BITACORA ELECTRÓNICA DE OBRA

Confirma Si **Nro Informe:** 194 **Fecha Informe:** 04-10-2019 **Nombre De La Obra:** Carretera Moquegua - Omate - Arequipa Tramo: Il km. 35 al km. 153.50 **Personal Encargado:** LUZMILA GUERRA MOTTA

Acompañamiento en visita de inspección visual en campo de forma conjunta con los especialistas en Geología y Geotecnia de la DS de PVN, Contratista y Supervisión de obra además del especialista en estructuras de la DS de PVN,

Foto2:

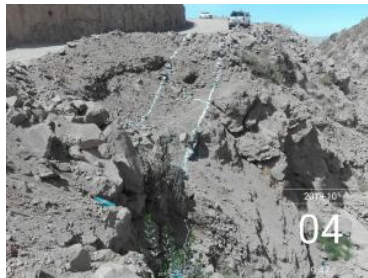
134+480 @ 133+500 LI, (nuevo) propuesto en el expediente de mayores metrados N° 14, se aprecia botonería y talud inferior tendido, por lo que los especialistas sugieren que no se realice la construcción del muro de contención, pudiéndose construir banquetas sobre enrocado con la finalidad de ampliar el ancho geométrico requerido.

138+529 @ 138+570 LI, (contractual) propuesto en el expediente de mayores metrados N° 14 se sugiere la descarga y/o limpieza de material en este tramo a fin de visualizar el material de fundación.

138+664 @ 138+681 LI, (nuevo) propuesto en el expediente de mayores metrados N° 14, debido a la conformación del suelo de fundación los especialistas sugieren realizar una estructura especial necesaria de mayores estudios, pudiendo formar parte de un posible adicional de obra.
